SERVICE-INFO

Mercedes Actrosin kiristinvarsi 534 0062 20 korvataan varrella 534 0340 10

INA 0047

Kuva 1: 534 062 20 (korvattu malli)

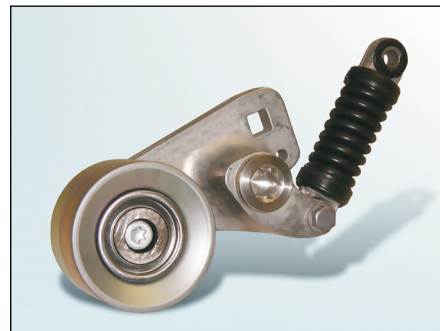
Kiristinvarsta tuotenro INA. 534 0062 20 ei ole enää saatavilla vaan se korvataan varrella tuotenro INA. 534 0340 10.

Merkittävimpiä eroavaisuuksia ovat ohjaava hihnapyörä ja uudelleen muotoiltu kiinnityslevy.
